KNIPEX コブラ ES(エクストラスリム) モデルチェンジのご案内

<対象製品> KNIPEX コブラ ES (エクストラスリム) 250mm

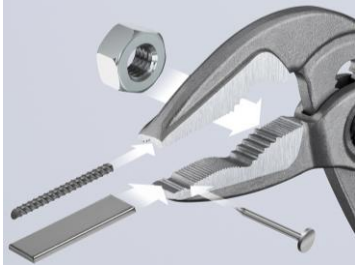
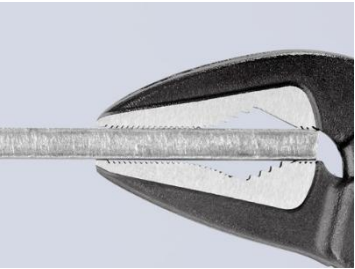
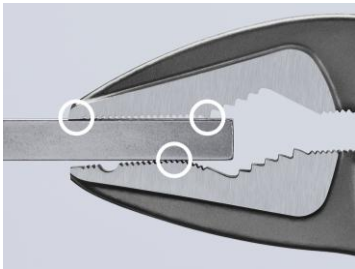
変更前	変更後

対象品番	・ 87 51 250 (JAN コード : 4003773061267) ・ 87 51 250 SB (JAN コード : 4003773061328) ※品番、JAN コードは変更なし	
パイプ掴み能力	ø32mm ø1 1/4 インチ	ø40mm ø1 1/2 インチ
ナット掴み能力	34mm	36mm
最大平行開口幅	37mm ※変更なし	
くわえ深さ	42mm	45mm
調整段階	19	25

変更前	変更後

平材の掴みも安定する 3 点支持
		  ネジ・ボルト・ワイヤーロープなどの丸い部品を掴める先端の溝と釘などを挟める十字溝
